pour la réalisation de la première phase d'aménagement du
nœud A4/A35/Autoroute de Contournement Ouest de
Strasbourg

Procès-verbal de synthèse

Mémoire en réponse du maître d'ouvrage

Ce qui était prévu en 2008....

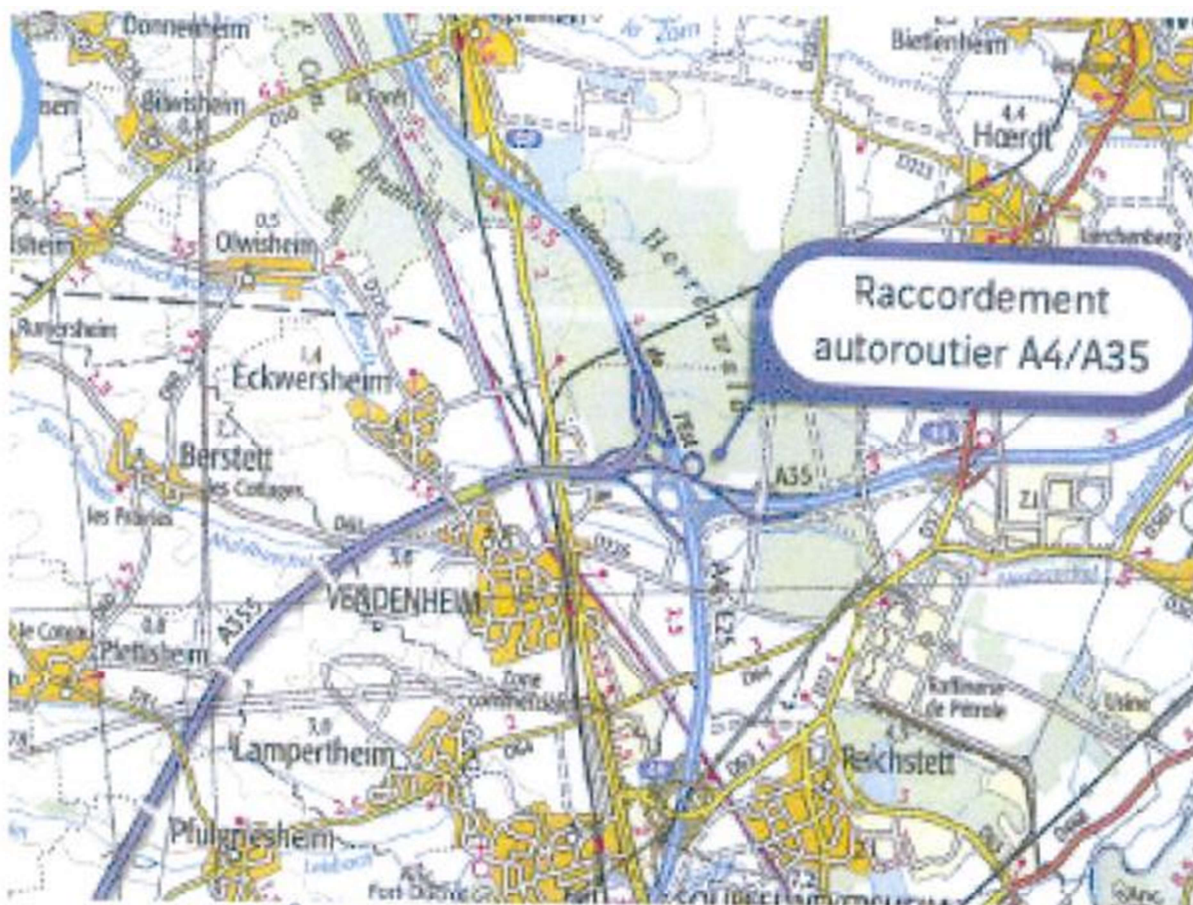
L'échangeur Sanef, qui n'a d'ailleurs jamais été soumis à consultation publique, va impacter une trentaine d'hectares supplémentaires de forêt, zone humide comprises. Pourquoi cette modification ? J'ai posé cette question lors d'une réunion en préfecture au printemps 2017. Le préfet s'est tourné vers une experte du CEREMA qui a répondu que ça ne changeait rien au flux et au trafics. Alors pourquoi impacter autant une forêt, en plus si ça ne change rien ?

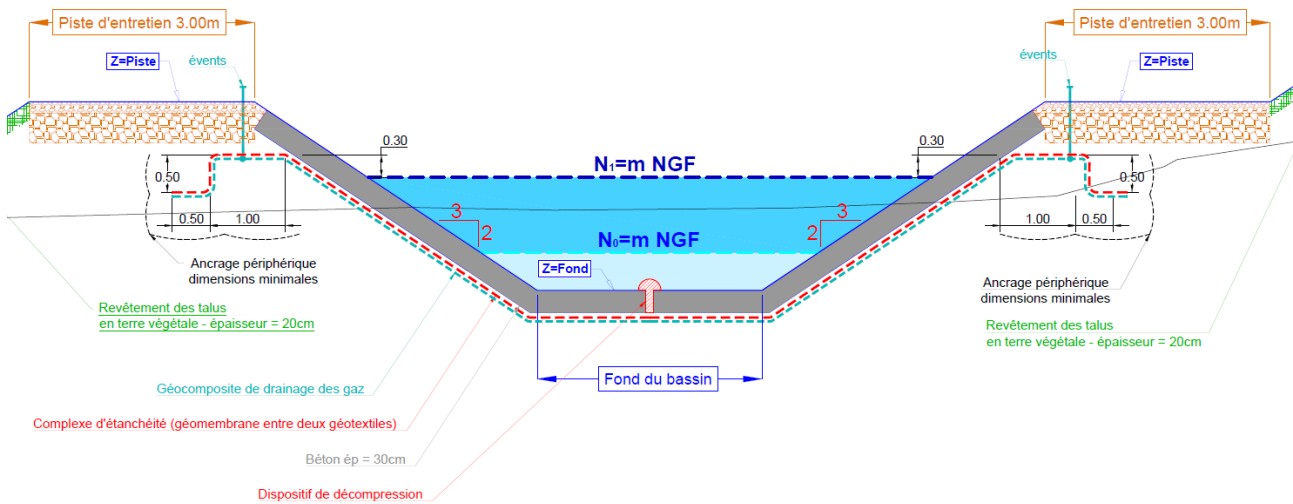
- **Précisions sur le mode de construction de ces bassins (nature de l'étanchéité, protection de cette étanchéité, méthode d'entretien et durée de vie du dispositif) :**

Vous trouverez ci-dessous la coupe type d'un bassin. L'étanchéité du bassin sera assurée par un dispositif d'étanchéité par géomembrane (DEG). Le DEG est composé d'une géomembrane étanche protégée par un géotextile de part et d'autre.

La géomembrane correspondra à une membrane à base de polymères synthétiques (PEHD ou similaire) d'une épaisseur minimale de 15/10, traitée pour résister aux U.V., aux intempéries, à l'enfouissement et ayant une très bonne résistance aux produits chimiques.

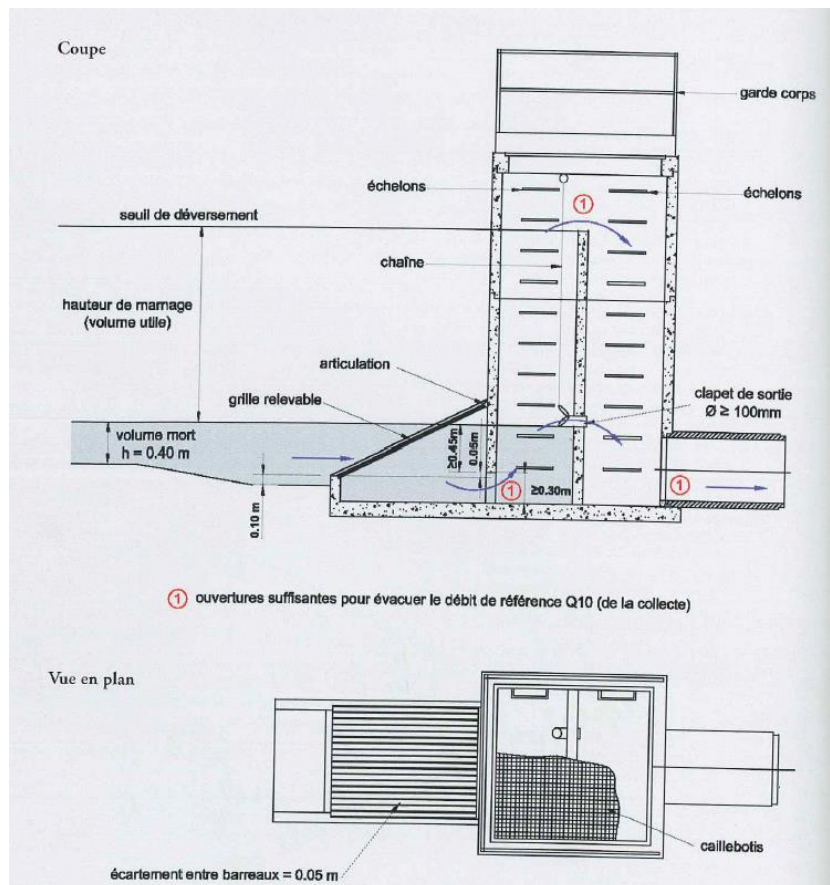
-Photos d'un dispositif de sortie de bassin similaire ou un schéma plus précis (nature des matériaux pour l'ajutage, positionnement de la cloison siphonoïde...):

Les ouvrages de sortie des bassins seront conformes au Guide Technique Pollution d'Origine Routière (GTPOR – SETRA – Août 2007). Ci-après est donné le schéma type (issu du GTPOR) d'un ouvrage de sortie.

Figure 56 : Extrait de la planche 18 du zonage réglementaire du PPRI de la Zorn et du Landgraben

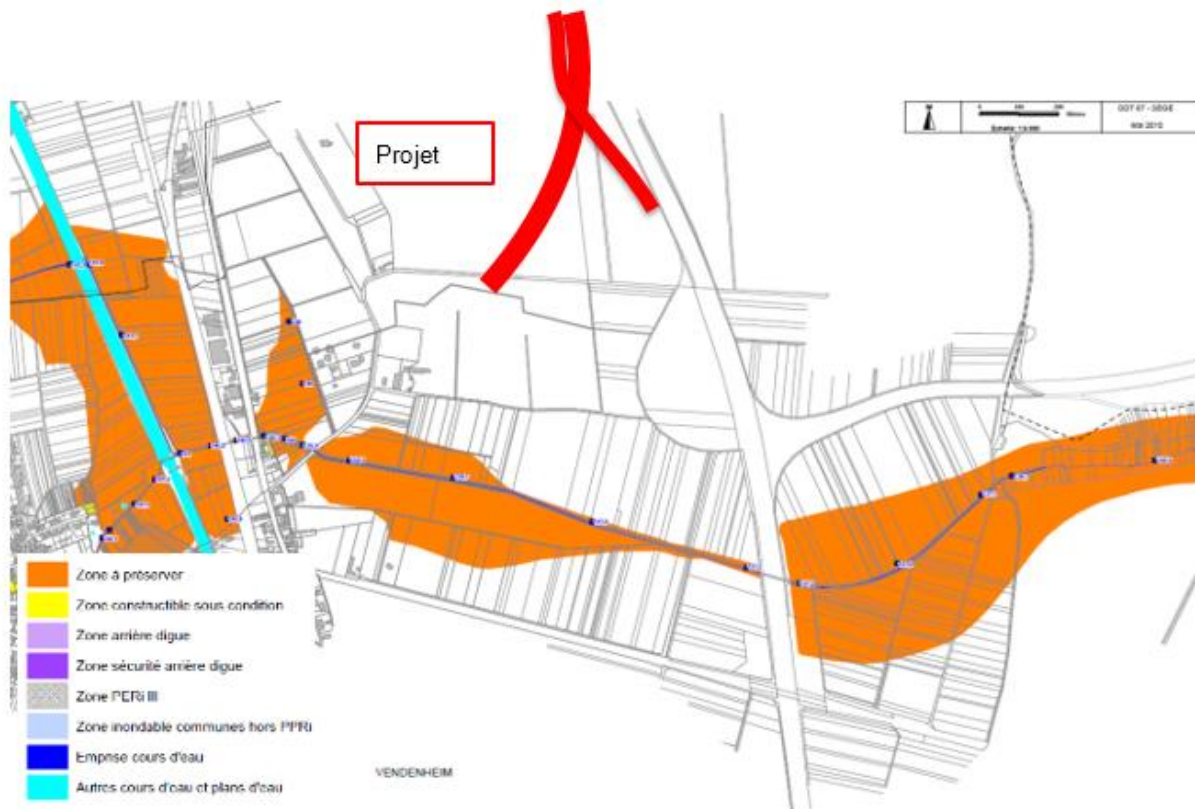
Enfin, nous vous signalons que sur la figure 56, le positionnement du projet sur le fond de plan PPRI semble erroné, ce qui ne change pas cependant les conclusions.

Effectivement, le projet est situé légèrement plus au nord.

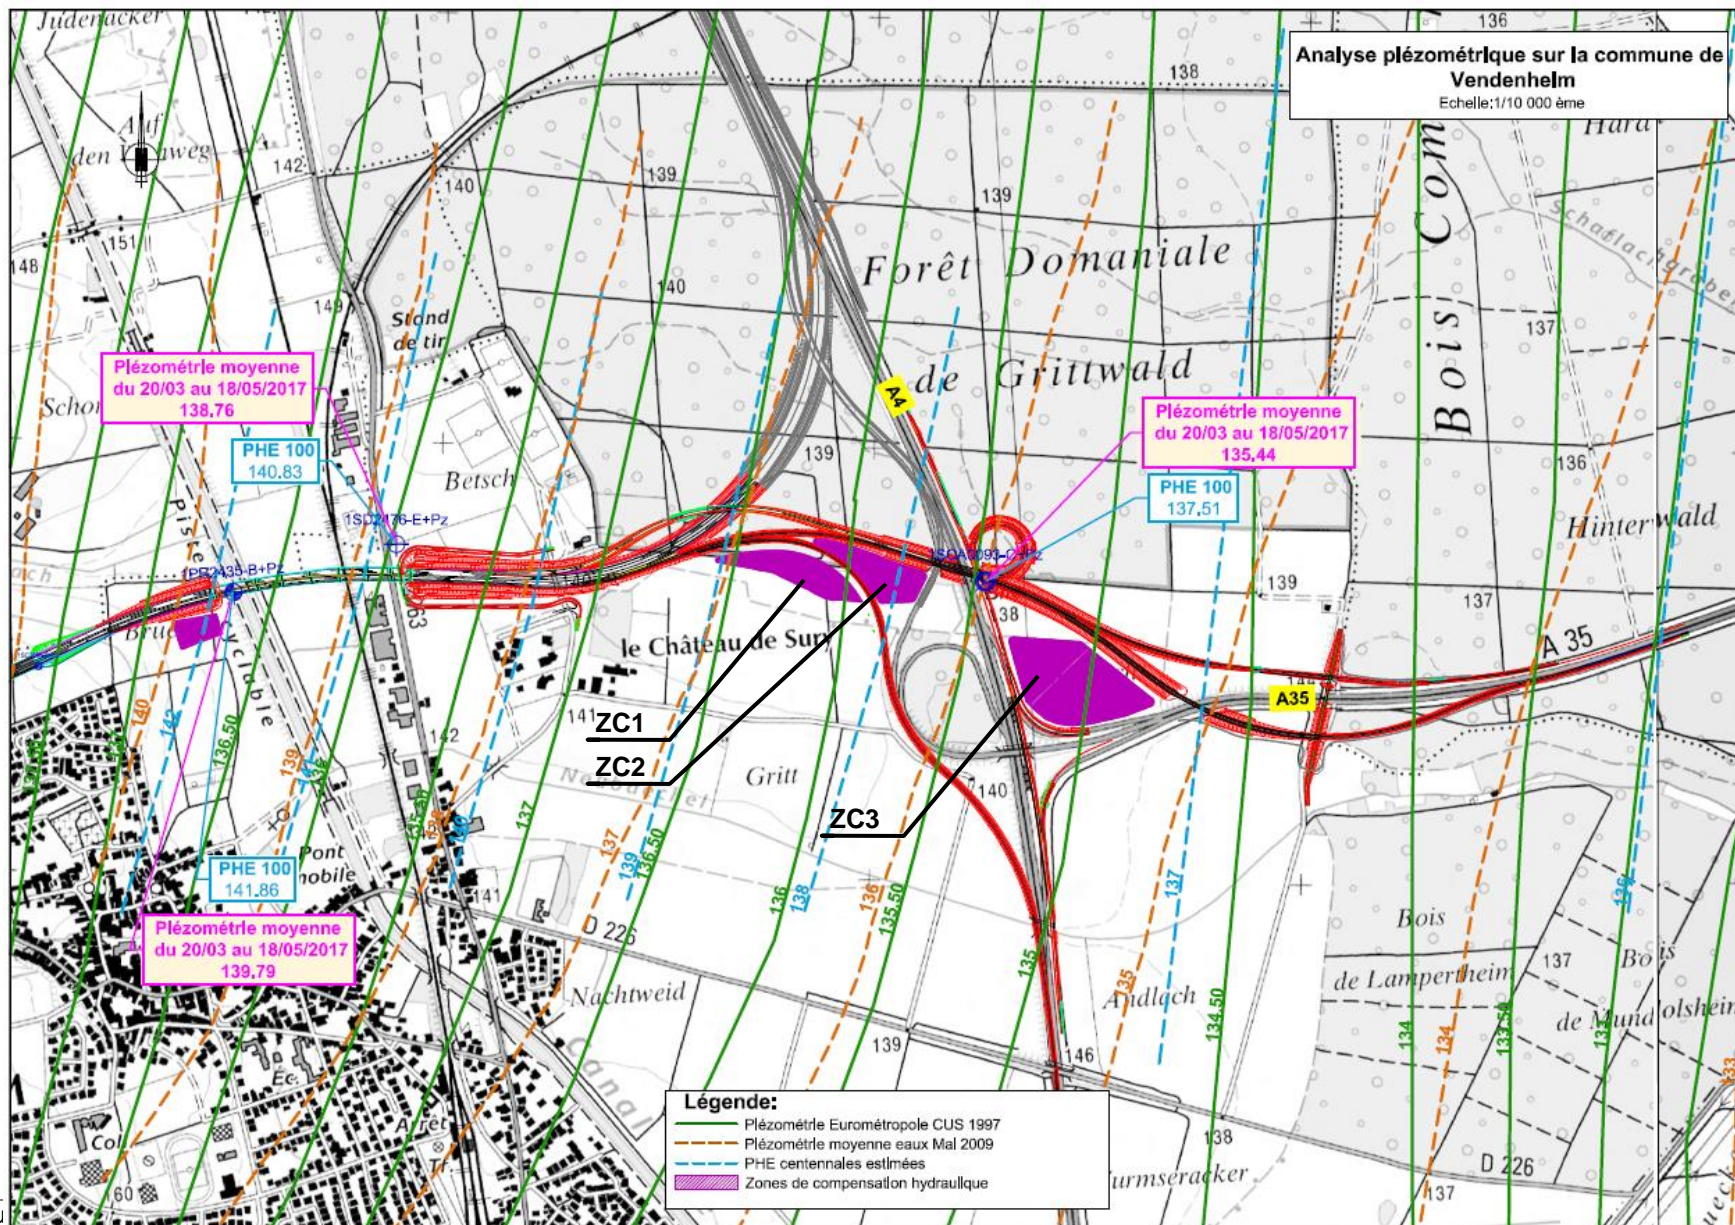
Quels sont les compléments d'information et les explications que vous pouvez apporter sur la distance restante par rapport à la nappe phréatique aux emplacements ZC1 2 3 (qui sauf erreur, ne figure pas au dossier), le risque et la nature des pollutions que pourraient engendrer ces creusements au niveau de la nappe au droit des 3 emplacements durant les phases travaux et exploitation ?

Pour lutter contre les pollutions accidentelles, en compléments des bassins multifonctions déjà décrits par ailleurs, des dispositifs de retenue routiers (glissières) seront systématiquement mis en œuvre dans les emprises du nœud nord. Ils permettront de limiter les sorties de plateforme des véhicules transportant des matières polluantes. Ces dispositifs de retenue projetés par les deux concessionnaires Sanef et ARCOS, seront d'un niveau de retenue H2 requis en section courante en protection d'un danger particulier et dans les cas de figure suivant (conformément à la Réglementation Nationale des Équipements de la Route) :

Enfin, dans le cas où une pollution accidentelle affecterait les zones de compensation hydraulique, il serait mis en œuvre des moyens curatifs de dépollution (mise en œuvre de techniques de dépollution des eaux et des sols).

Figure 221 : Configuration de l'échangeur Nord imposée au concessionnaire

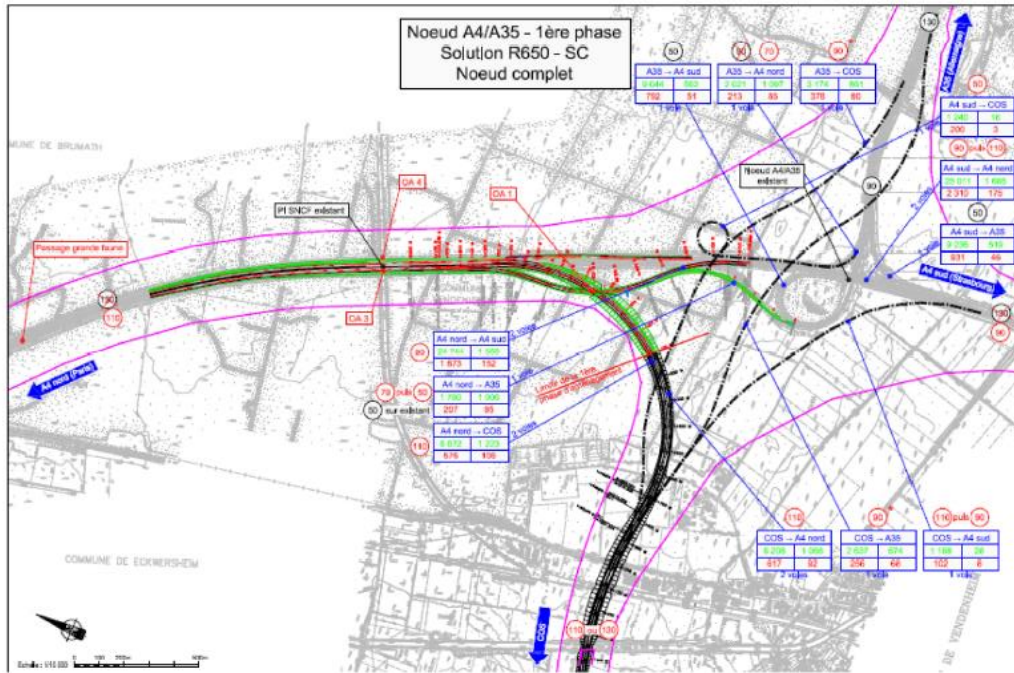
Nous souhaiterions disposer du plan initial avec une estimation de son impact en ha sur la forêt et les zones humides, ainsi qu'une synthèse de l'emprise sur la forêt et les zones humides des deux projets SANEF et ARCOS cumulés parce que nous ne comprenons pas plusieurs contributions qui parlent de 31 ha.

Quelles sont les raisons qui ont conduit à cette modification et qui l'ont justifiée. Qui a pris la décision et quand ?

Suite aux conclusions de la mission du CGEDD et en conformité avec celles-ci, L'Etat a proposé une nouvelle configuration géométrique du nœud autoroutier A4/A35, privilégiant la continuité du contournement avec l'autoroute A4 nord. Il a également été proposé la prise en charge par SANEF, d'une 1ère phase de cet aménagement constituée de l'amorce de la liaison A4 nord <-> Contournement Ouest de Strasbourg et des rétablissements des mouvements :

Cette évolution a permis de réduire l'impact sur le massif de Krittwald en :
